RENESAS TECHNICAL UPDATE

製品分類	MPU&MCU	発行番号	TN-H8*-A364A/J	Rev.	第1版
題名	H8S/2169, 2149 グループ スレープモード、TRS=0 設定時における ICDR ライトの注意点 誤記訂正		情報分類	技術情報	
適用製品	H8S/2169, 2149 グループ	対象ロット等	関連資料	RJJ09B0312-0400 (2006.1.19 発行)	
		全ロット

図 16.27 スレープモード、TRS=0 設定時における ICDR ライトの注意点

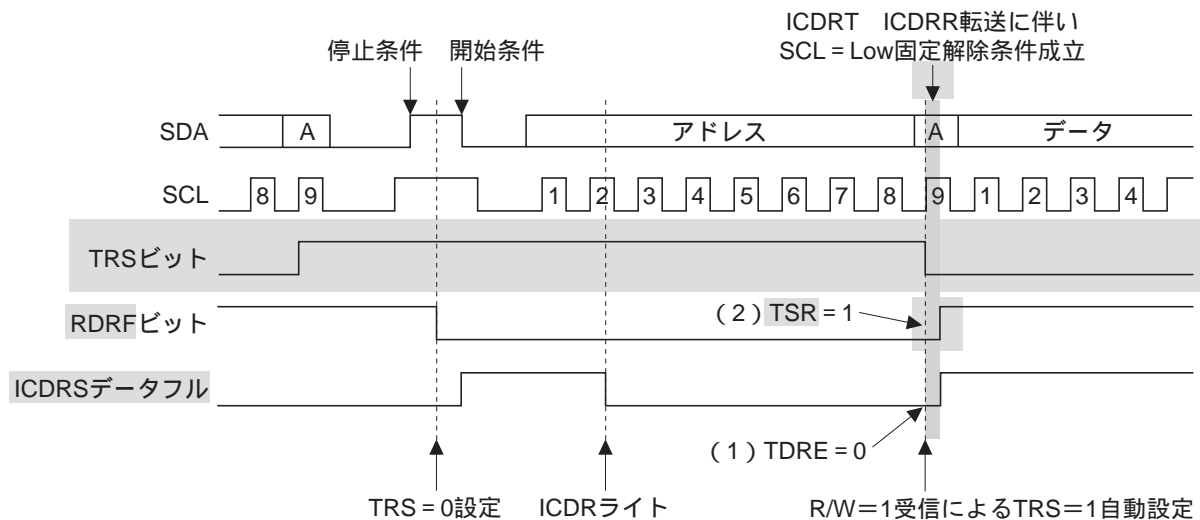
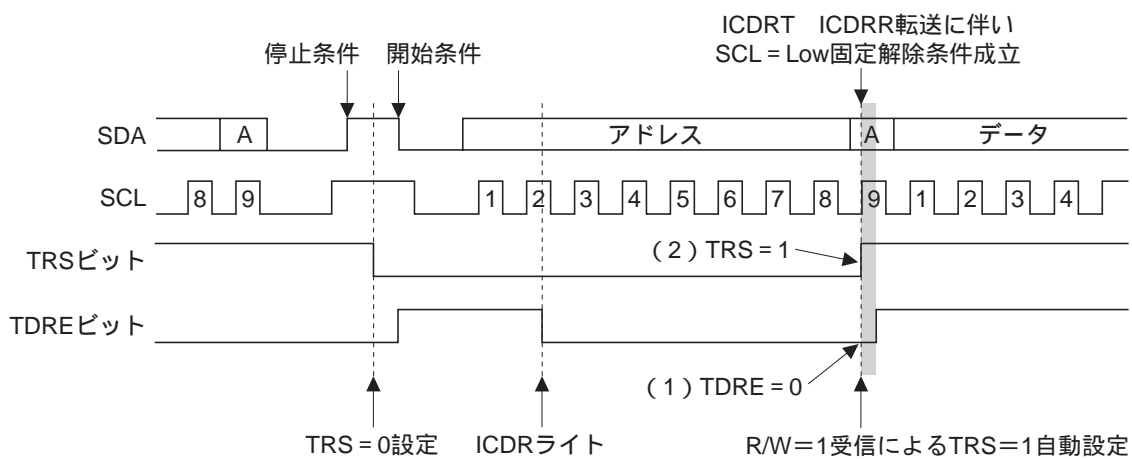
H8S/2169, 2149 グループのスレープモード、TRS=0 設定時における ICDR ライトの注意点の記載につきまして、誤記訂正のご連絡を申し上げます。

【訂正前】

【訂正後】
